RELATÓRIO CONCLUSIVO DE ACOMPANHAMENTO DE EDITAL

Acompanhamento do Edital de Concorrência nº 053/2022/SPObras.

CONTRATAÇÃO DE EMPRESA OU CONSÓRCIO DE EMPRESAS, ESPECIALIZADAS EM ENGENHARIA PARA EXECUÇÃO DAS OBRAS E SERVIÇOS PARA **REQUALIFICAÇÃO DO CORREDOR E A REFORMA DOS PAVIMENTOS FLEXÍVEIS, PASSEIOS E DEMAIS ELEMENTOS JÁ EXISTENTES DA AV. INTERLAGOS** (TRECHO ENTRE AV. WASHINGTON LUÍS E AV. ATLÂNTICA) – NA REGIÃO SUL DA CIDADE DE SÃO PAULO. (peça 4, fl. 1, grifos no original).

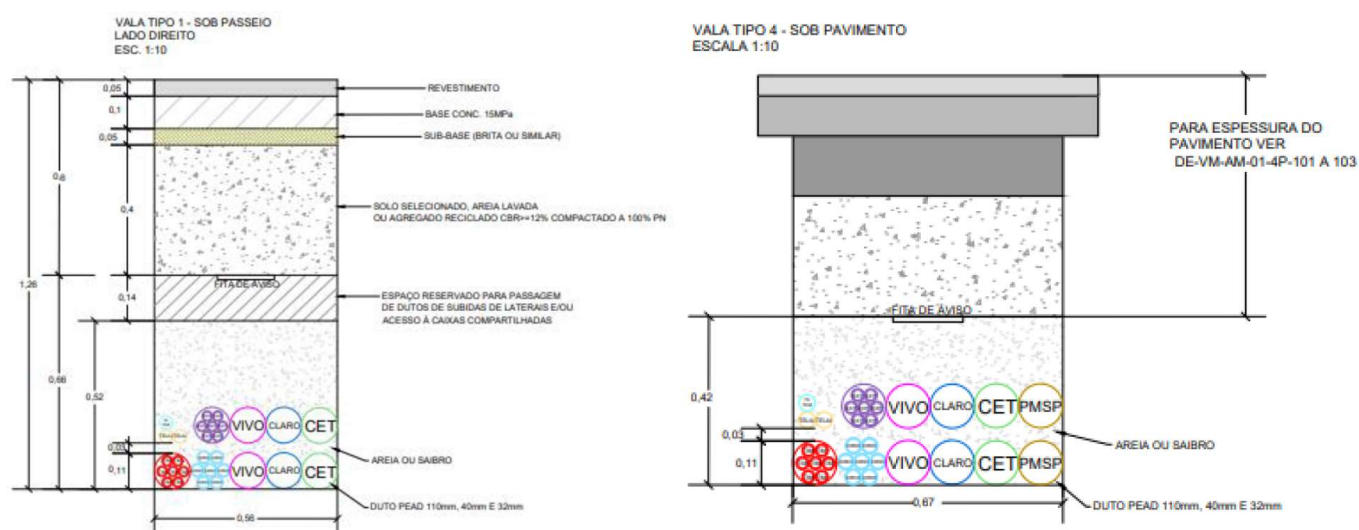
A SPObras mais uma vez reconhece que os projetos técnicos detalhados deste serviço não foram disponibilizados em momento oportuno, impossibilitando uma análise apurada dos interessados.

Os vídeos, de fato, indicam que há problemas nas galerias e que é necessária uma intervenção numa extensão total de 304,71m. Entretanto, não há um comparativo de custos entre a reabilitação proposta e um refazimento tradicional, a despeito dos evidentes efeitos sobre o tráfego local, de sorte a justificar a técnica CIPP como adequada.

Diante da insuficiente argumentação, mantido o apontamento.

Reconhece que não havia disponibilizado plantas técnicas com os locais dos trechos a serem reabilitados, ora apresentada no Anexo IV - CIPP, acompanhada de relatório fotográfico e vídeo das inspeções realizadas *in-loco* pelas diversas bocas de lobo, através do qual foram identificadas fissuras e trincas na estrutura da tubulação, assim como acúmulo de detritos, juntas danificadas e/ou deslocas e infiltrações.
